製作所整理 No. JEPB-EL2657 (K50)
 三菱電機株式会社
 系統変電システム製作所
 保護制御製造部品質管理課
 課長 伊藤 健司

三菱高圧受配電用保護継電器 MELPRO-A シリーズの製品交換についてのお願い

図1. 良品と不良品のはんだの差異

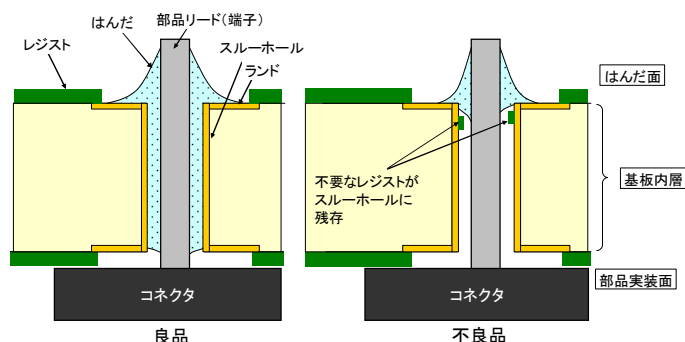
保護継電器に搭載している基板の製造不良が原因です。基板製造過程で、スルーホール(*1)内に不要なレジスト(*2)が残存したものがあることが分かりました。レジストが残存した場合、はんだのなじみが悪くなります。

製造当時、はんだ面側(図 1 参照)からのみ基板のはんだ付け状態をチェックしていたため、スルーホール内にはんだが十分になじんでいない基板を見つけることができませんでした。また、最終出荷試験の時点では接触不良が発生しておらず、出荷に至りました。

- ① はんだ面側だけでなく部品実装面側（図1参照）からの、はんだ状態目視検査追加
- ② 基板の製造工程において、はんだの修正率が管理基準を超えた場合の原因究明および出荷可否を判定する体制の構築

図2. 保護継電器内CPU基板写真

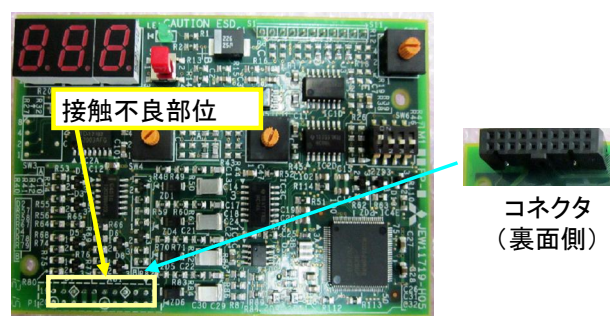
実際に現地で発生した不具合は、コネクタ箇所(図 2 参照)のはんだなじみが不十分で、接触不良が発生し、不足電圧継電器(MUV 形)に入力される VT2 次電圧が低く検出され不要動作に至りました。
